Mission régionale d'autorité environnementale
Grand Est

**Avis sur le projet d'exploitation
de la centrale photovoltaïque au sol de GRAND (88)
porté par SA C.P.E.S RADAR**

n°MRAe 2023APGE49

Nom du pétitionnaire	SA C.P.E.S RADAR
Commune	GRAND
Département	Vosges (88)
Objet de la demande	Demande de permis de construire de la centrale photovoltaïque au sol de GRAND (88).
Date de saisine de l'Autorité environnementale	24/03/23

Figure 2: Plan du projet retenu

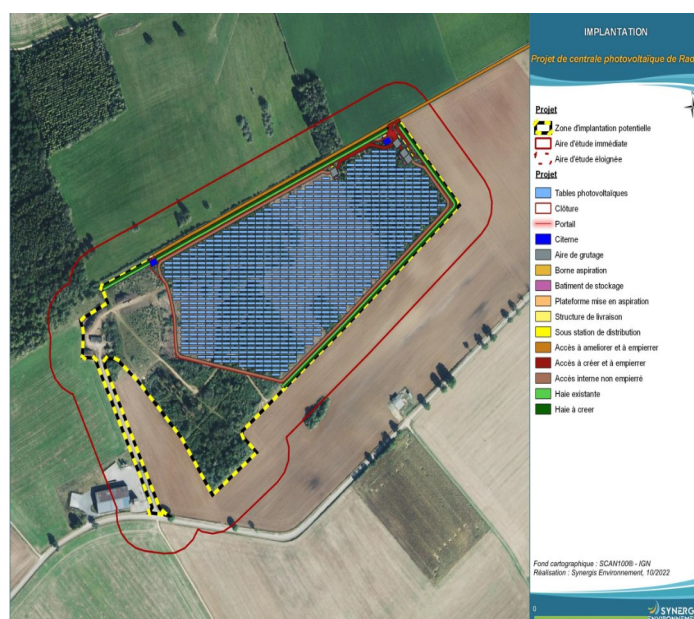
La centrale comprendra 1 123 tables de panneaux photovoltaïques comprenant chacune 26 modules, pour une puissance de 15 MWc⁹ environ. Au plus haut, la hauteur de chaque table sera de 4 m, la hauteur du bord inférieur de la table avec le sol sera de 1 m. La distance entre les rangées de tables sera de 2,6 m. La surface totale projetée des modules est de 6,32 ha. Le projet com-

L'Ae recommande également d'indiquer les surfaces minimales en herbe productives à maintenir entre les panneaux photovoltaïques pour assurer une production agricole significative nécessaire au respect du règlement national d'urbanisme qui s'applique pour la carte communale de Grand, et d'étudier les conséquences d'une éventuelle future augmentation de puissance qui conduirait à les diminuer.

La fixation des tables supports des panneaux se fera par le biais de pieux battus dans le sol à une profondeur pouvant varier de 1,5 m à 2 m. L'Ae indique que la solution par longrines ou plots béton devrait être étudiée (cf chapitre 2.3. du présent avis).
